Ofício ATL SEI nº 107576258

Assunto: Ofício SGP-23 nº 1006/2023 - Indicação nº 121/2023 - Solicitação providências visando a construção de uma Ponte de acesso da Rua Nilton Coelho de Andrade cruzando a Avenida do Berimbau, no Parque Novo Mundo.

PARECER TÉCNICO

FIGURA 1 – Classificação Viária – Portaria SMT 18/19

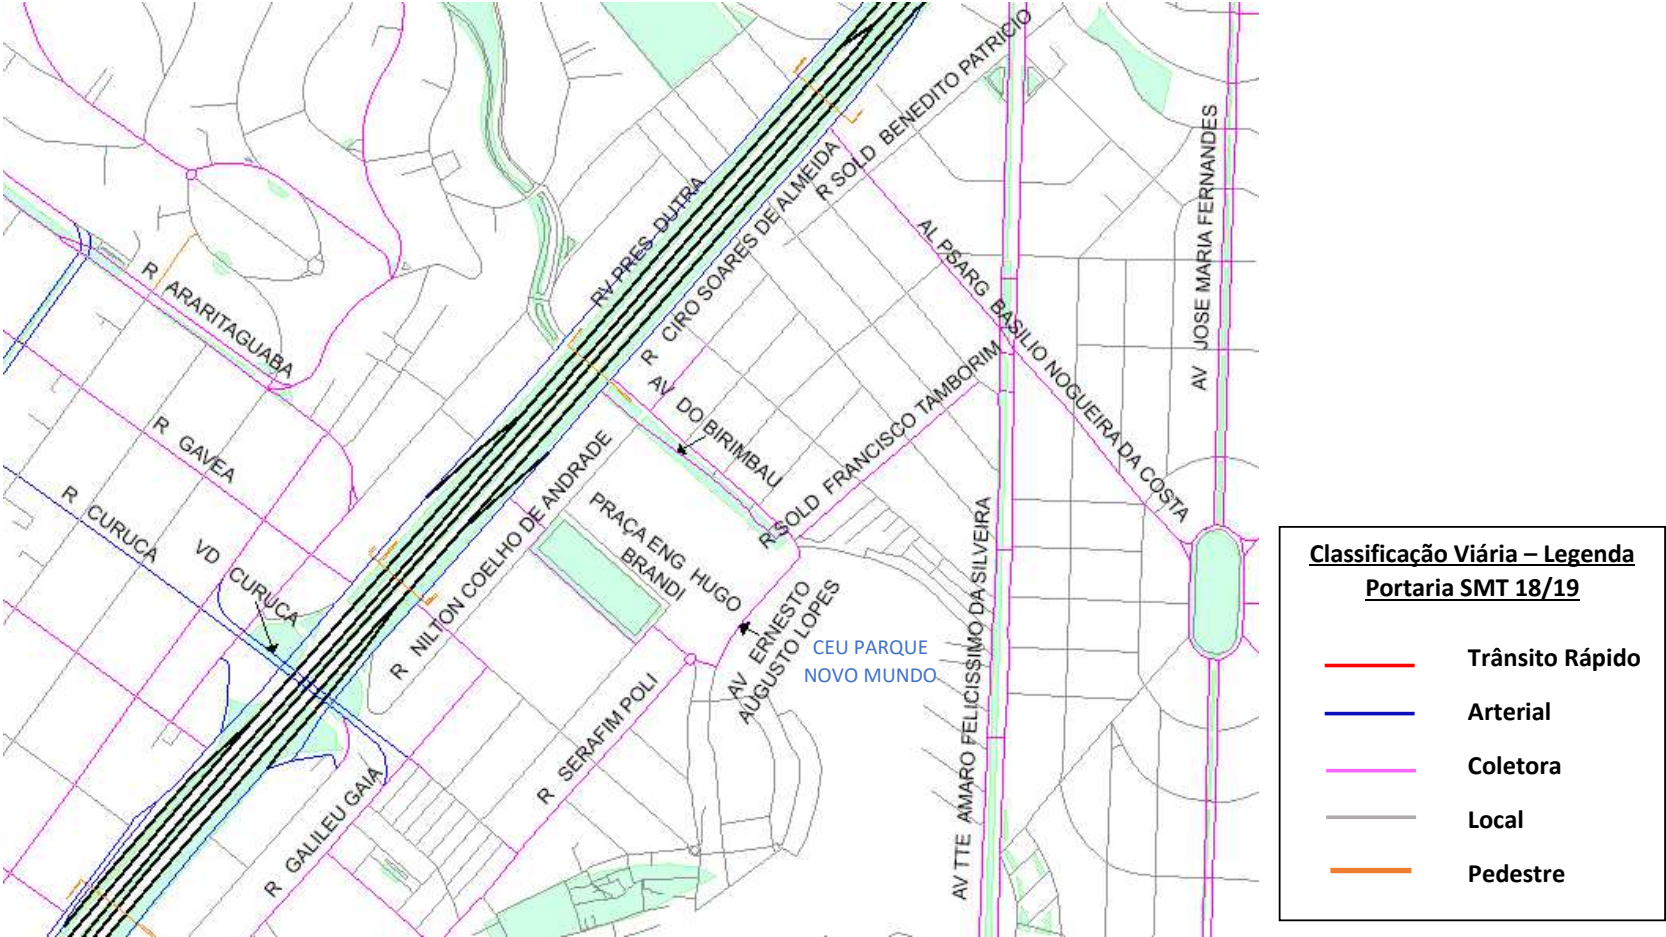
Já a Rua Nilton Coelho de Andrade é classificada como Via Local, uma vez que é interrompida pela Av. do Birimbau e o Córrego Biquinha. Ver Figura 1.

Em função dos estudos do Grupo Intersecretarial de Mobilidade do Projeto de Intervenção Urbana - PIU ARCO LESTE, o local foi analisado pela CET que sugeriu à SPUrbanismo a implantação de um pontilhão sobre o Córrego Biquinha. A proposta completa recomendava ainda o prolongamento da Rua Nilton Coelho de Andrade até a Rua Soldado Benedito Patrício e a construção de alça de acesso ao Viaduto Curuçá. O assunto foi tratado no processo SEI nº 7810.2022.0001380-9, doc. 078162037. Ver Figura 2.

Pelo exposto, somos favoráveis à construção do pontilhão indicado, informando que o prolongamento da Rua Nilton Coelho de Andrade possibilitará alternativas de circulação para o bairro, além de melhorar as condições de segurança de motoristas e pedestres.

TÍTULO
Alinhamentos viários
Estudo Preliminar

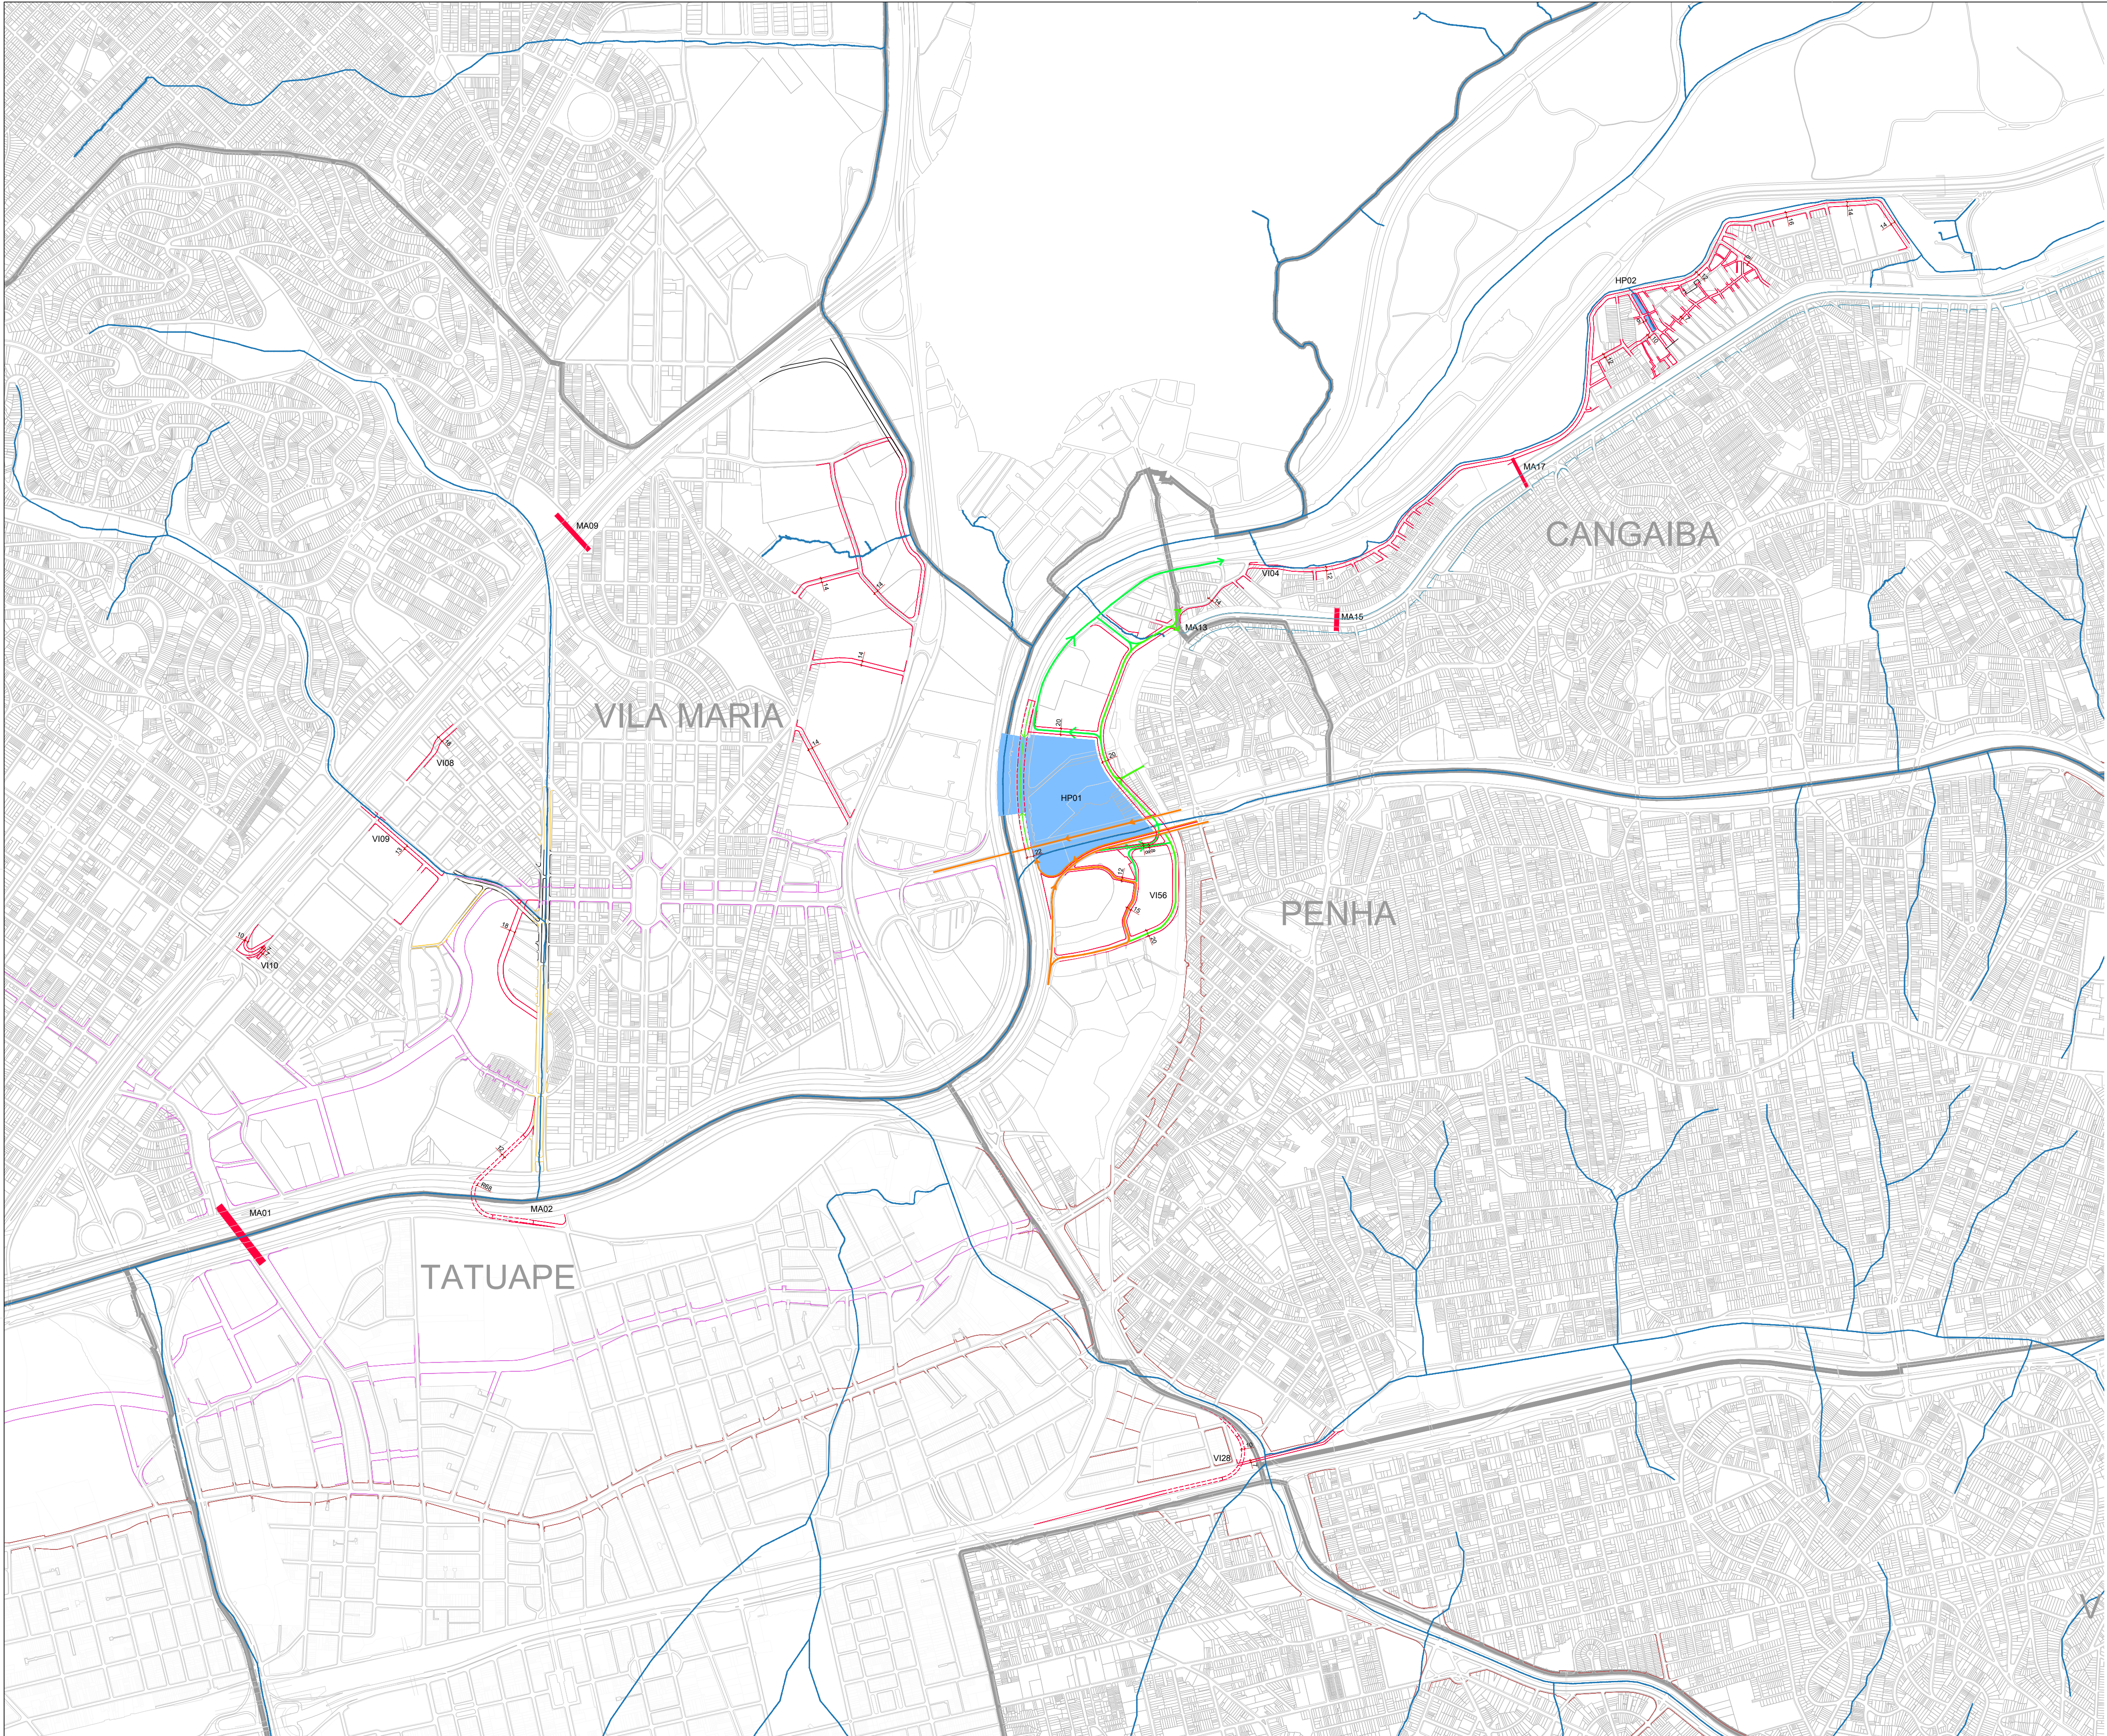
Como informado no **Parecer GPL/DPJ n. 094455344**, em atendimento à proposta da Gerência de Planejamento da Mobilidade GPL/CET, o Plano de Melhoramentos Públicos do PIU Arco Leste contempla, dentre outras intervenções, a implantação de pontilhão sobre o Córrego Biquinha, no alinhamento da Rua Nilton Coelho de Andrade; o prolongamento dessa rua até a Rua Soldado Benedito Patrício; e a construção de alça de acesso ao Viaduto Curuçá, como representado na **Planta ACL02eSVDE_001-0, documento n. 106100649**.

Esclarecemos que a vigência do mencionado Plano de Melhoramentos Públicos requer a aprovação de lei específica, estabelecendo os alinhamentos propostos no PIU Arco Leste.
